제 목 공사 실정보고(추가구간 작업지시)

- 가. 공 사 명 : 역삼동 637-41 ~ 829-13 일대 사각형거 보수보강공사
- 나. 공사기간 : 2016. 3. 23 ~ 2016. 10. 21
- 다. 도 급 비 : 1,221,119,400원
- 라. 공사개요 : 단면복구(T=30~50mm) 1,231.4m², 면보수 16.98m²,
철근노출단면복구(T=50mm) 1,160.69m², 콘크리트 타설 1,162.50m²
- 마. 도 급 자 : 에스큐엔지니어링(주) 대표 [REDACTED]
- 바. 발 주 청 : 강남구청(치수과)

- 위치도 : 강남구 역삼로 152길 주변

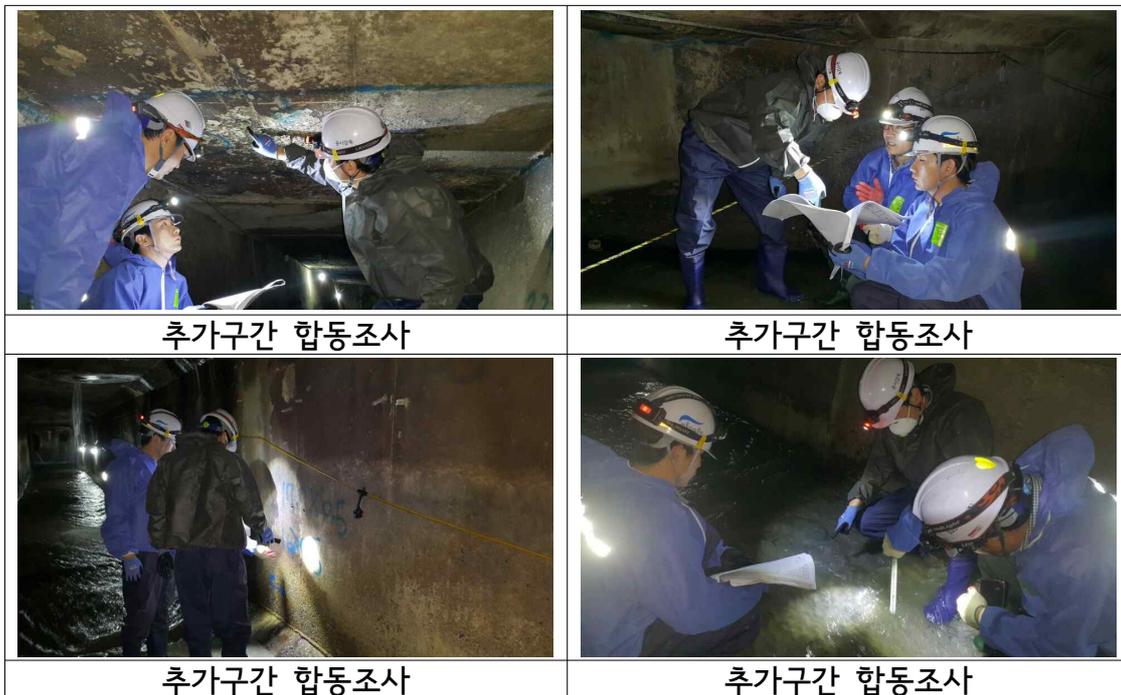
- 1) 관련근거 : 치수과-21614호(2016. 09. 07)
- 2) 업무지시
 - 관련 내용 : 합동점검 결과에 따른 하수박스 보수보강물량 추가 업무지시 (약 A=450

m²)

추가공사에 따른 절대공기 부족으로 공사기간 연장 업무지시
(당초 : 16. 09. 18 ▶ 변경 : 16. 10. 21)
